OPLEGNOTITIE

PROJECT	:	Ontwikkeling woningbouwlocatie Druten Oost
PROJECTNUMMER	:	K08141
ONDERWERP	:	Actualisatie Waterhuishoudingsplan 'Druten Oost'
DATUM	:	26 januari 2017
OPGESTELD DOOR	:	L.C. van den Dikkenberg

Figuur 1: Principeschets drainage-instelniveau (bron: Leidraad riolering module B2300)

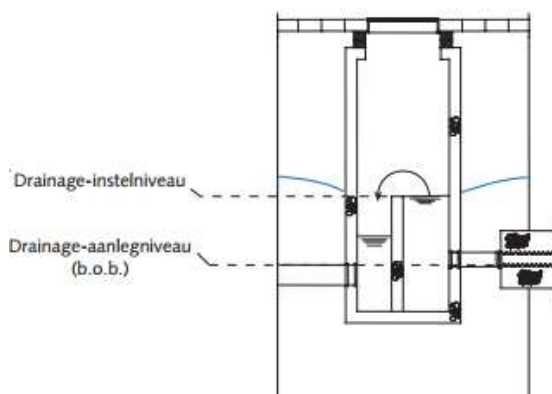
Geadviseerd wordt een drainage-aanlegniveau van 1,20 m beneden maaiveld te hanteren in verband met kruisingen met kabels en leidingen. Overwogen kan worden de leidingen geheel vlak aan te leggen, wat in de nadere uitwerking meegenomen wordt. De diepere ligging van de leidingen zou het oorspronkelijke kweldebiet van Tauw (Ontwikkeling woongebied 'de Waarden', d.d. 29 april 2008) opleveren. Echter wordt, om de aanvullende kwelafvoer vanuit het gebied te minimaliseren, geadviseerd in de laatste putten vóór de lozing op de Tichelgaten een overstortmuur te plaatsen om zo het drainage-instelniveau op te hogen, zie voor het principe figuur 1.

Het niveau van de overstort wordt voorgesteld op NAP +6,45 m, ofwel circa 0,70 m beneden het laagste maaiveldniveau (NAP +7,15 m) aan de randen van het plangebied. Dit is circa 0,25 m boven de hoogste waterstand in de Tichelgaten, NAP +6,20 m bij een T=10 Waalstand i.c.m. een T=2 winterbui. In de leidingen tredt opstuwung op ten gevolge van stromingsweerstand en is er sprake van intreeweerstand. Daarom is centraal in het plan sprake van een hoger drainageniveau dan het drainage-instelniveau aan de planranden, zie figuur 2.

Figuur 3: Oorspronkelijk plan conform WHP (rood) en voorgestelde situatie in wijzigingsplan (blauw) met voorgestelde drainageniveaus, diepteligging en maaiveldhoogtes. In het grijs de oorspronkelijk berekende drainagediepte (Tauw, 2008).

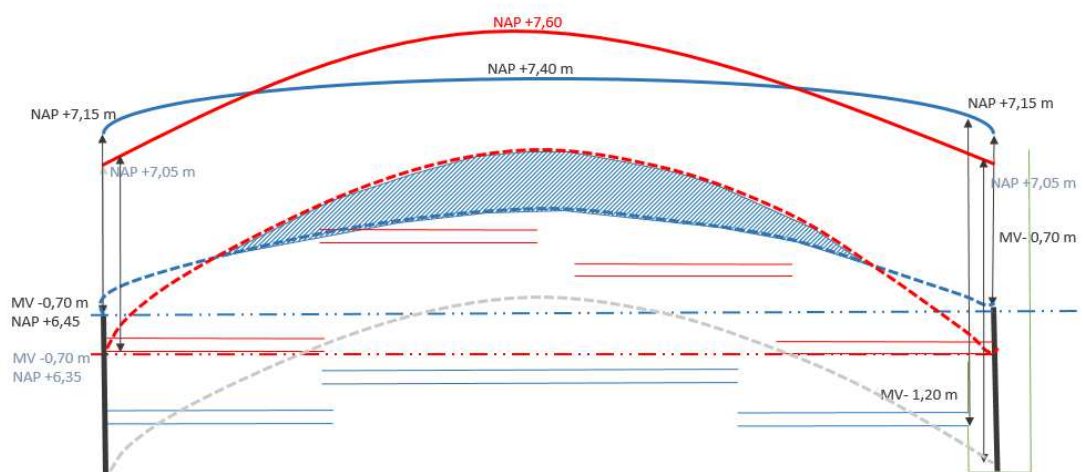
In de retentievoorziening Tichelgaten is voor de verwachte toename van kwelafvoer, zie blauwe arcering in figuur 2, berging aanwezig in het ruim gehouden bergingsoverschot.

De lagere maaiveldhoogtes zijn gecontroleerd op ontwatering bij de GHG. Hieruit blijkt dat de minimale ontwatering nog minimaal circa 0,9 m ter plaatse van de wegen bedraagt. Er wordt niet onder de in de modellering berekende GHG (NAP+6,0 m conform rapport Tauw, 2012) gedraineerd.
